Boletim Técnico

CDX-3167

Númer 13/99

CORREÇÃO DO CÓDIGO DE PEÇA

- **Página 37 do Manual de Serviço**

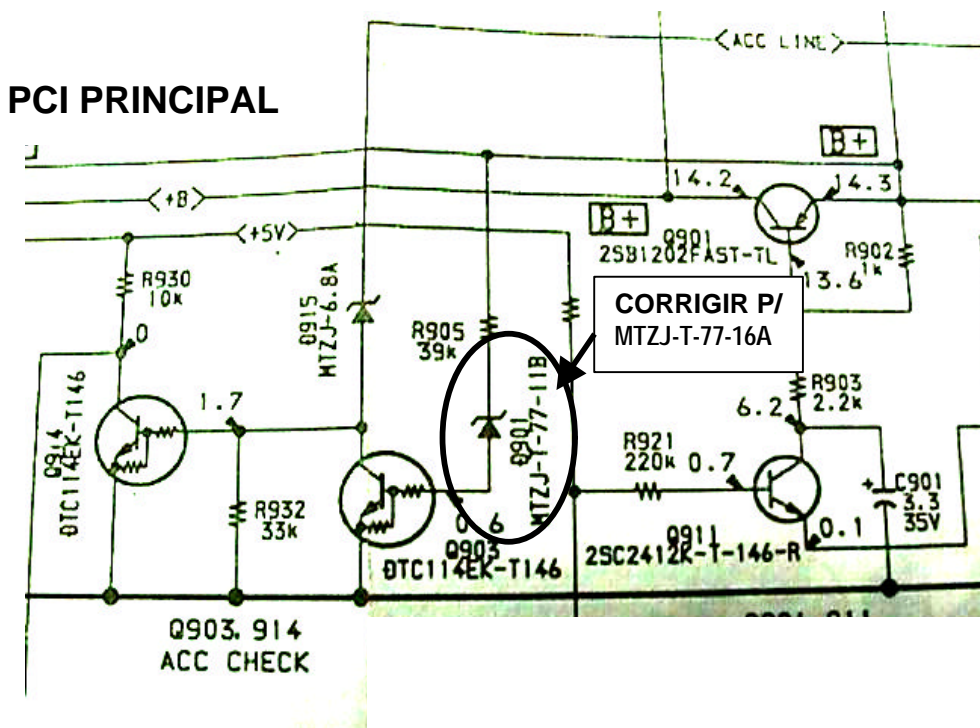
Houve erro no código da peça conforme abaixo relacionado .

- Favor alterar no Manual de Serviço.

Errado

Ref.No.	Código	Descrição
D901	8-719-921-80	DIODE MTZJ-11B

Correto

Ref.No.	Código	Descrição
D901	8-719-923-91	DIODE MTZJ-T-77-16A
